御鉾橋 直轄診断

報告書 (参考資料)

損傷状況	剥離・鉄筋露出, うき	床版ひびわれ, 遊離石灰	変形	変形	ゆるみ・脱落
状況

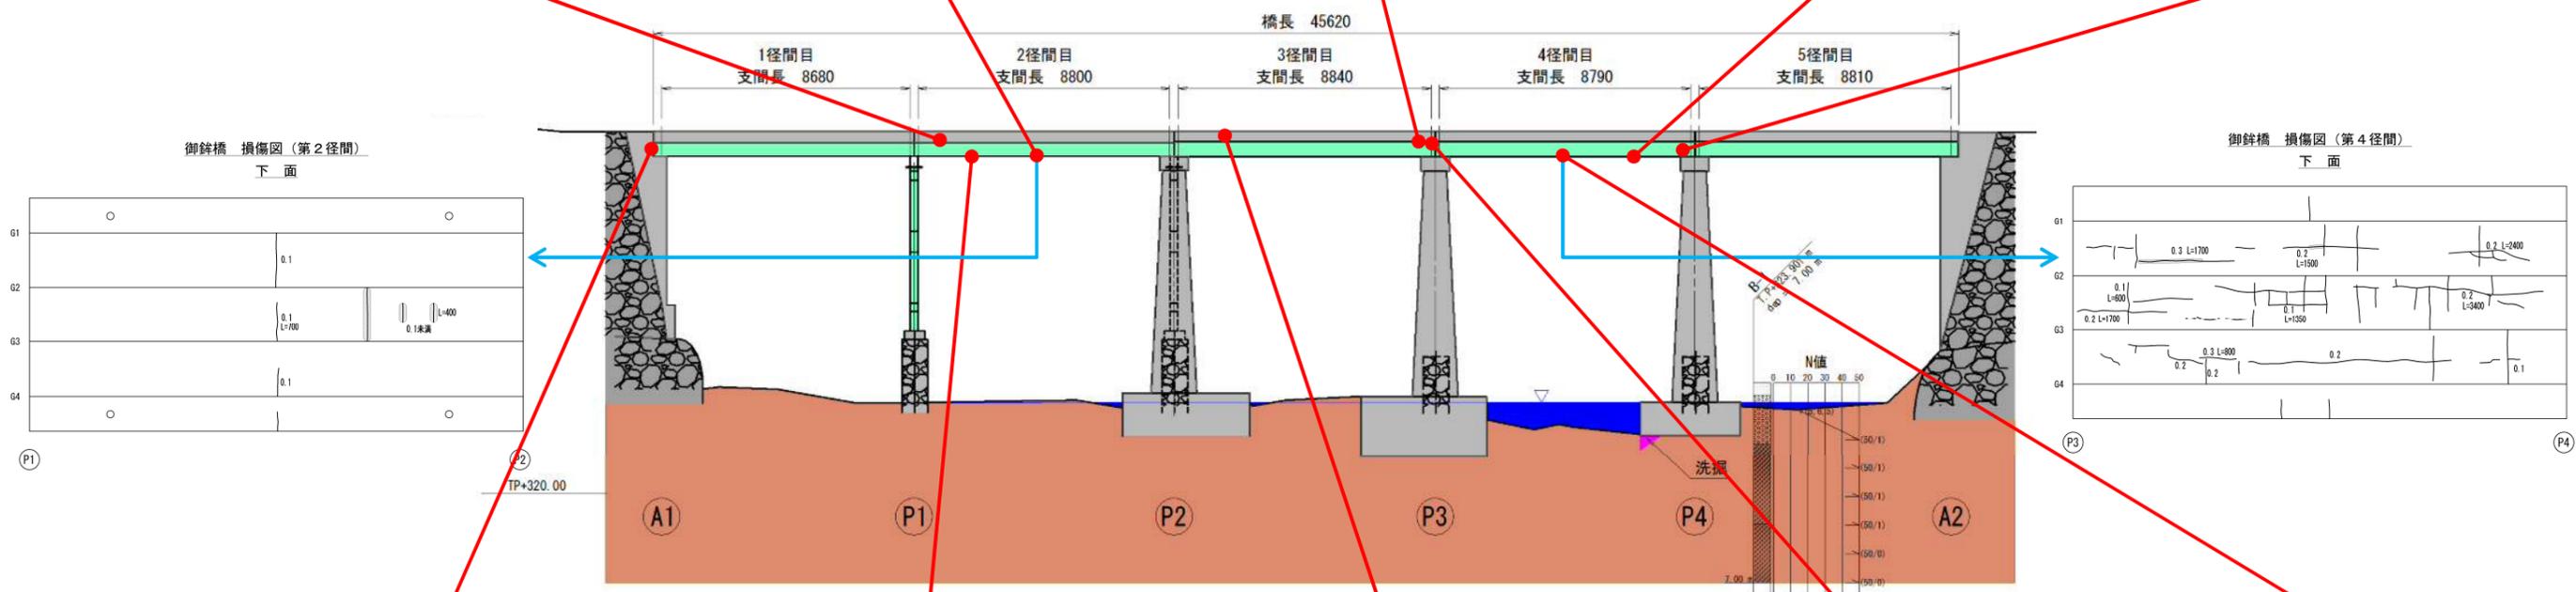
2) 上部構造のうち、特異な変形がみられる「3～5 径間」の主桁は、橋梁履歴と現地状況の整理から、洪水で落橋した主桁の再利用の可能性が高く、変形そのものは、その性状からも供用中の外力による可能性は低いと考えられる。主桁の形式は I 形鋼であり亀裂や大きな断面欠損も確認されないこと、応力計測においても特異な挙動は生じていないことから、現供用状態で自動車荷重によって変状が進行することは考えにくい。

全ての径間において、桁端部では伸縮装置からの漏水、外桁への雨がかりが原因と考えられる腐食が板厚減少を伴って顕著に進行しており、放置すると急速に耐荷力低下を生じる可能性がある。現状を維持するためだけでも、少なくとも再劣化がみられる桁端部については、再塗装を行うのが良い。

また、特に桁の各所で顕著な変形や歪みがみられることに加えて、接合ボルトのゆるみや脱落が生じるなど床版と桁の一体性、支承部での下部工との一体性に不安のある状態であることから、現状の主桁の耐荷力、地震時の挙動には不安材料が多くある状態である。これらの不確定要因を除去し、供用条件に応じた性能を一定の信頼性で保証するためには、上部構造については縦桁増設や、横桁等の床組みの追加等の措置を行うか、もしくは上部構造の架替を行う、また、支承部については支持機能を回復させるための措置を行うなど構造的な対策の実施が必要な状況である。

なお、床版のみに着目した場合、「第 1～2 径間」の床版では下面に床版支間方向に 1 方向の明確なひびわれが確認されるが、その数は多くなく明確な規則性もみられない、また「第 3～5 径間」床版では下面に 2 方向のひびわれが発達している箇所もあるが、いずれも現況の交通条件からは疲労によるものである可能性が低い。一方で、主桁の変形や過去の再建経緯を考慮すると床版の支持条件が均等になっておらず付加的な応力が作用している可能性が考えられ、進展防止には、主桁との一体性の回復、支持条件の適正化、支承部における支持状態の適正化が必要と考えられる。なお、各所にみられる鉄筋露出やうきは、コンクリートの施工品質やかぶり不足の影響による中性化の進行が支配的な要因と考えられ、現時点で耐荷力に及ぼす影響は限定的であるが、今後も着実に状態の悪化が生じると考えられ、劣化進展防止のためには、早期に上面からの雨水の浸透防止ののち劣化コンクリートの補修や表面保護などの措置を行うのが望ましいといえる。
